改善箇所説明図

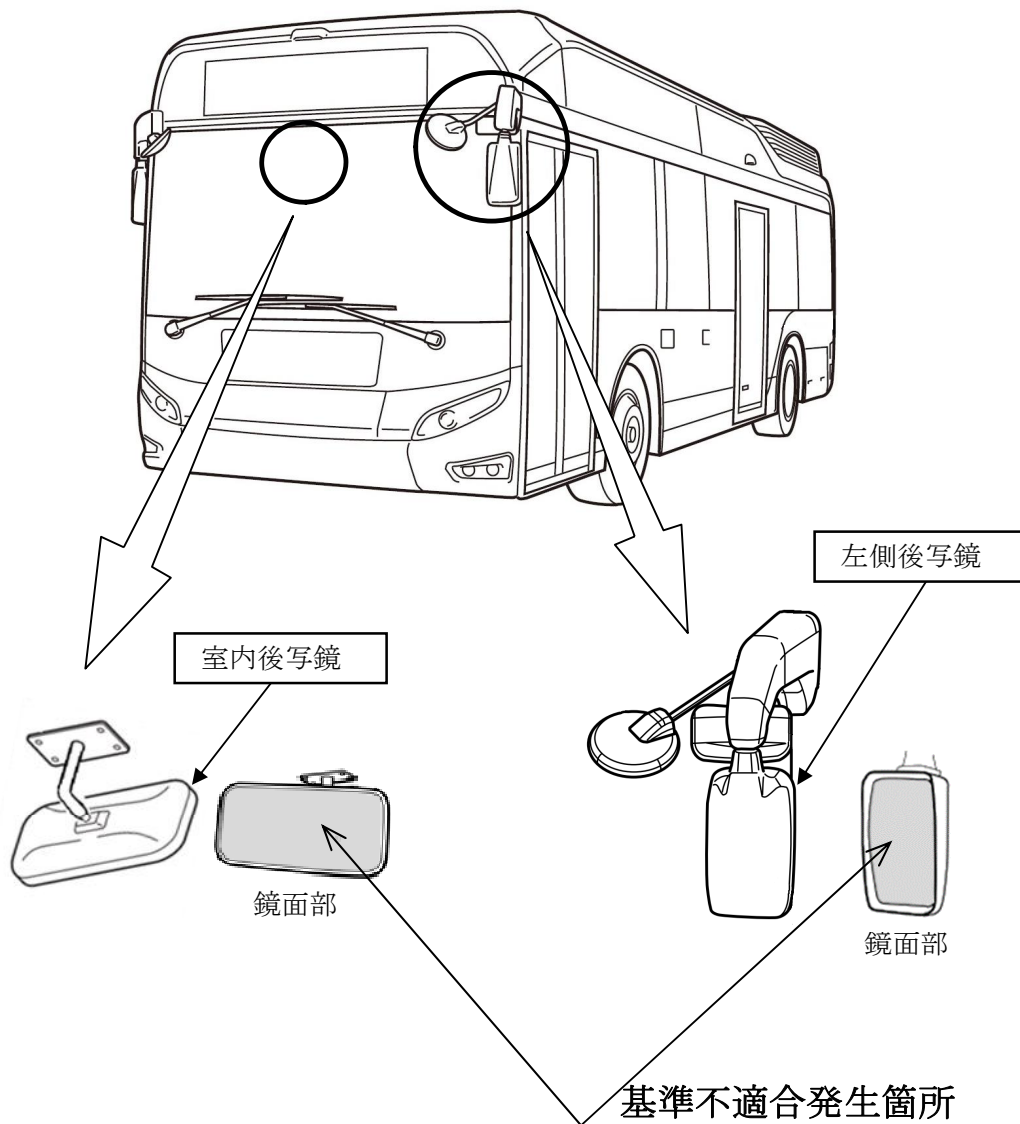
後写鏡において、設計寸法が不適切なため、
(1) 左側後写鏡の鏡面曲率半径が小さいものがある。
(2) 一部仕様の室内後写鏡の鏡面幅が小さいものがある。
そのため、ワンマンバスの構造要件を満足しないおそれがある。

全車両、該当する後写鏡を対策品に交換する。

識別：改善済車両にはシリアルナンバープレート中央上に黒色ペイントを塗布する。
